# 大飯原発の乾式貯蔵施設の審査に関する質問書

## 周辺斜面の安定性評価を行うべき

### 地盤の断層評価を行うべき

1月23日に関西電力の大飯原発の使用済燃料乾式貯蔵施設の審査会合が行われました。その審査内容に関して以下に質問します。2月24日までに、文書での回答を求めます。

Google Maps より。☆マークは乾式貯蔵施設予定地

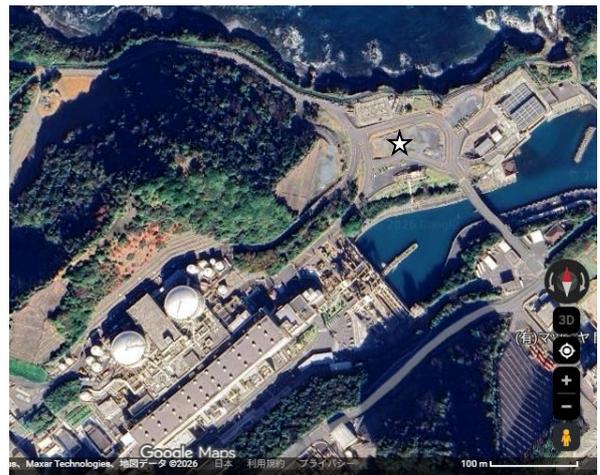
乾式貯蔵施設の西側には標高86mの高さの山があり、山裾は乾式貯蔵施設の近くに迫っている(右の写真)\*<sup>1</sup>。この山の敷地側斜面が崩れれば、土砂が乾式貯蔵施設に流れ込む危険性がある。

乾式キャスク及び周辺斜面の位置関係(平面図)

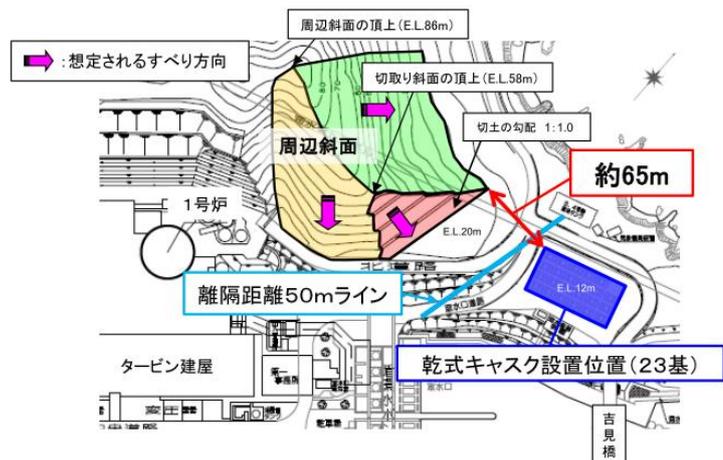
関電は、敷地側斜面の一部である「切り取り斜面」(右下図の薄赤色部)の下端から敷地までの離隔距離が約65mあるので土砂が敷地に到達しないとした。「原子力発電所の基礎地盤及び周辺斜面の安定性評価技術」による斜面崩壊土砂の到達距離は約50mあるいは斜面高さの約1.4倍という基準を基に、離隔距離が50mより大きいことを根拠とした。

山頂に近い自然斜面部分(緑・黄部分)は、敷地方向にはすべらないとした。しかし、傾斜方向などから推定したと思われる「想定されるすべり方向」が示されているが、なぜ敷地方向にはすべらないとまで言えるのか説明していない。

規制庁は、「切り取り斜面」の土砂の到達距離について斜面高さの1.4倍という基準の場合も記載するように求めた。この場合、「切り取り斜面」の

頂上の高さ (E.L. 58m) と下端 (E.L. 20m) の差から、斜面高さを  $58-20=38\text{m}$  として (「E.L.」は標高)、必要な離隔距離は、 $38 \times 1.4=53.2\text{m}$  との計算を示した。

しかし、「切取り斜面」は山の一部であり、山頂はもっと高く、山裾は敷地に近い道路まで続いている。敷地は「切取り斜面」の下端より低い位置にある。周辺斜面を「切取り斜面」に限ることはできない。

(1-1) 山頂に近い自然斜面部分を含め敷地側斜面全体が乾式貯蔵施設の敷地の方向に崩れる可能性があるのではないか。

(1-2) 斜面の高さは「周辺斜面の頂上」(E.L. 86) までの高さ  $66\text{m}$  ( $=86-20$ ) として計算すべきではないか。この場合、土砂の到達距離は  $66 \times 1.4=92.4\text{m}$  となり、乾式貯蔵施設に達する可能性があるのではないか。

(1-3) 敷地側斜面全体の安定性評価を行うべきではないか。

1月23日審査会合 資料1(15頁)より (一部加筆)

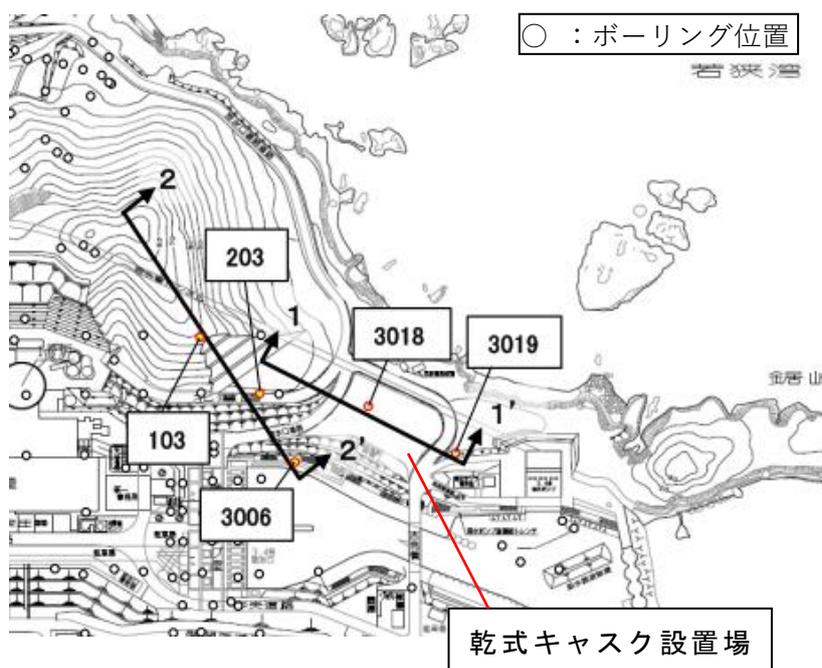
関電は、設置許可基準規則3条3項のただし書を適用し、「乾式キャスクの基礎地盤の評価は不要である」としている。しかし、断層調査を行わなければ、地盤にどんな変位や変形が生じるか具体的に想定できず、安全性の評価は行えない。

実際、ボーリング調査位置図 (審査会合資料1の15頁) でも、乾式貯蔵施設の予定位置では、ほとんどボーリング調査が行われていない。ボーリング調査の結果など、具体的な記載もない。

(2-1) 乾式貯蔵施設の敷地のボーリング調査を含む断層調査、地盤の評価を行うべきではないか
